改善箇所説明図

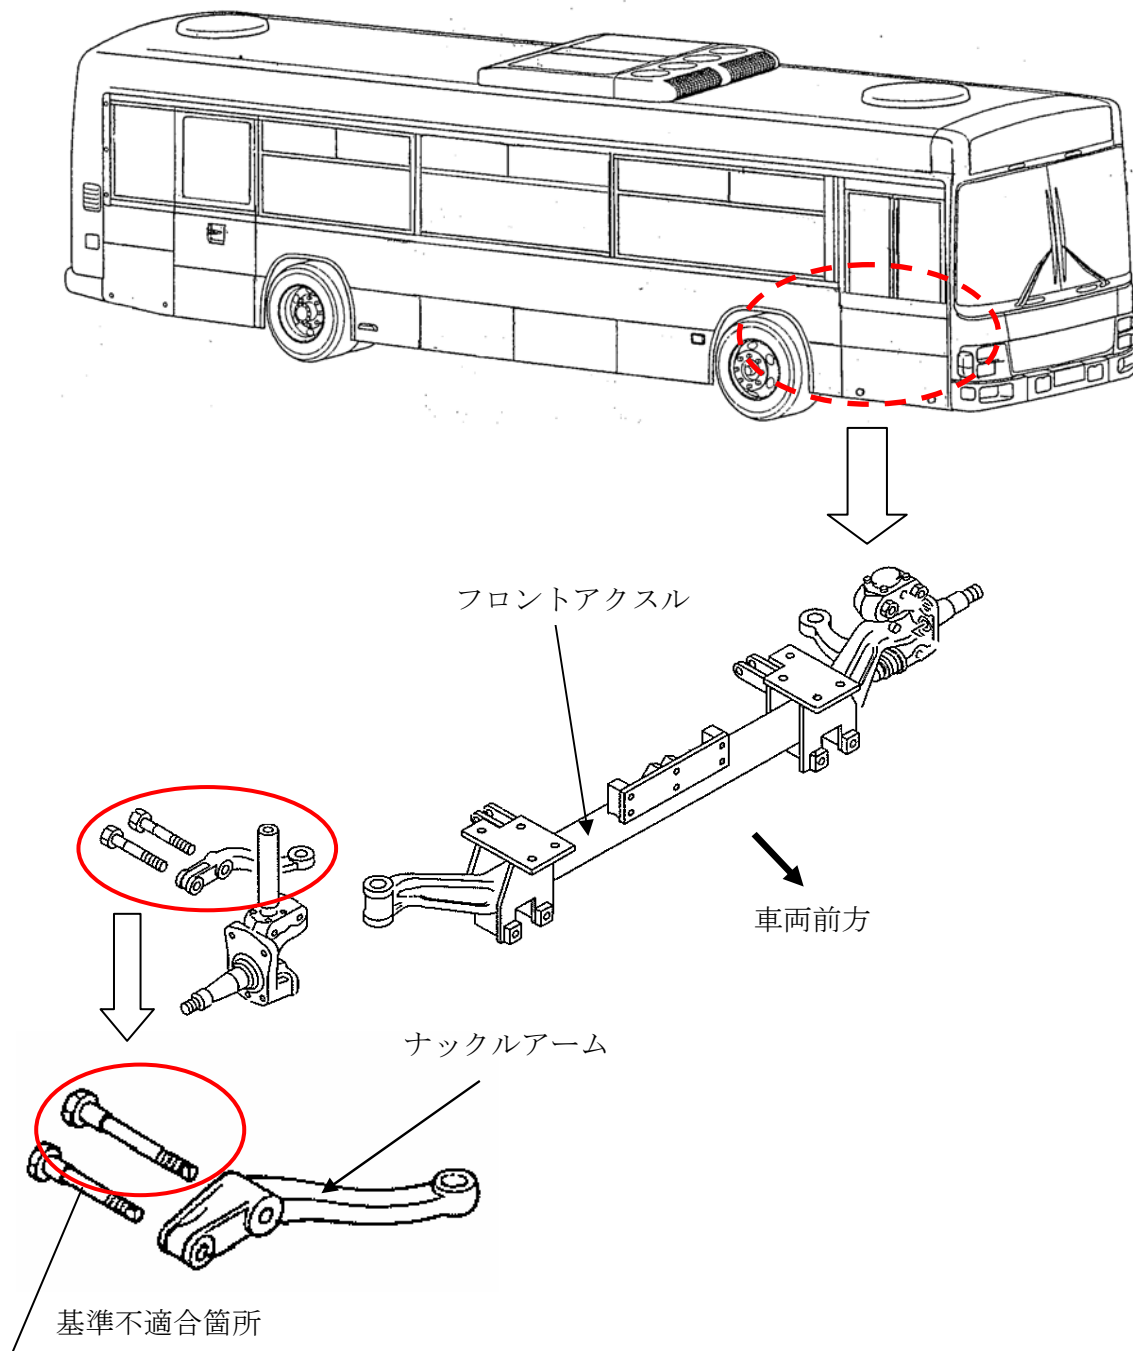
かじ取り装置において、ナックルアームを固定するボルトの熱処理が不適切なものがあ。そのため、早期に当該ボルトが破損して、最悪の場合、ナックルアームが外れて操舵不能となるおそれがある。

改善の内容：全車両、当該ボルトを良品と交換する。

識別： ナックルアーム側面に白色ペイントを塗布する。
